Title — Sujet : Réaménagement du poste de garde	
Remodeling of the guardhouse	
Solicitation No. — No. de l'invitation 21301-23-4113255	
Solicitation Amendment No. — No. de modification de l'invitation : 001	Date : 28 juin 2022 June 28, 2022
GETS Reference No. — No. de Référence de SEAG PW-22-00997532	
Solicitation Closes — L'invitation prend fin at / à : 2 p.m. EDT – 14h (HAE) on / le : July 12, 2022 / 12 juillet 2022	
F.O.B. — F.A.B. Plant – Usine: Destination: X Other-Autre:	
Address Enquiries to — Soumettre toutes questions à: Karine Clément Agente régionale, Services des Contrats & Gestion du Matériel Contracting & Materiel Services karine.clement@csc-scc.gc.ca	
Telephone No. – No de téléphone: 514-235-8177	Fax No. – No de télécopieur : 450-664-6626
Destination of Services : Destination des services : Service correctionnel du Canada Établissement Drummond 2025, boulevard Jean-de-Brébeuf Drummondville (Québec) J2B 7Z6

ADDENDA No 1
Date d'émission : 27 juin 2022

ARCHITECTURE - *Amendement*

ADDENDUM No. 1
Issue Date: June 27, 2022

Extrait plan 1/A001

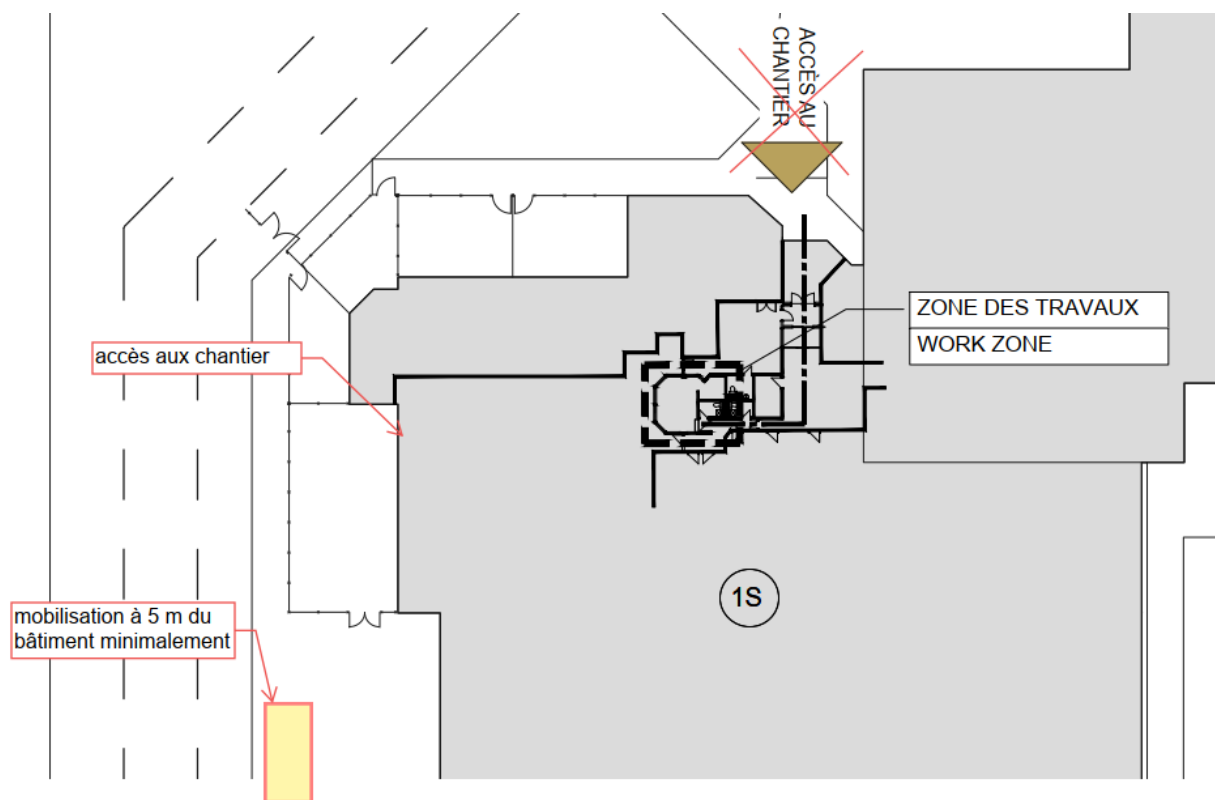
- b. Modification de l'emplacement de la zone de mobilisation pour la positionnée de l'autre côté du bâtiment et modification de l'accès au chantier, voir l'extrait suivant du plan 1/A001.
Note : Les surfaces doivent être protégé et ragréer à la suite des travaux comme indiqué dans la légende de mobilisation

4. Plan sheet A100
 - a. In the mobilization legend, for the fenced mobilization area
 - i. For storage provide lockable shed, the padlock provided by the owner must be used.
 - b. Change the location of the mobilization area to the other side of the building and modify the access to the construction site, see the following excerpt from Plan 1/A001.
Note: Surfaces must be protected and repair following the work as indicated in the mobilization legend
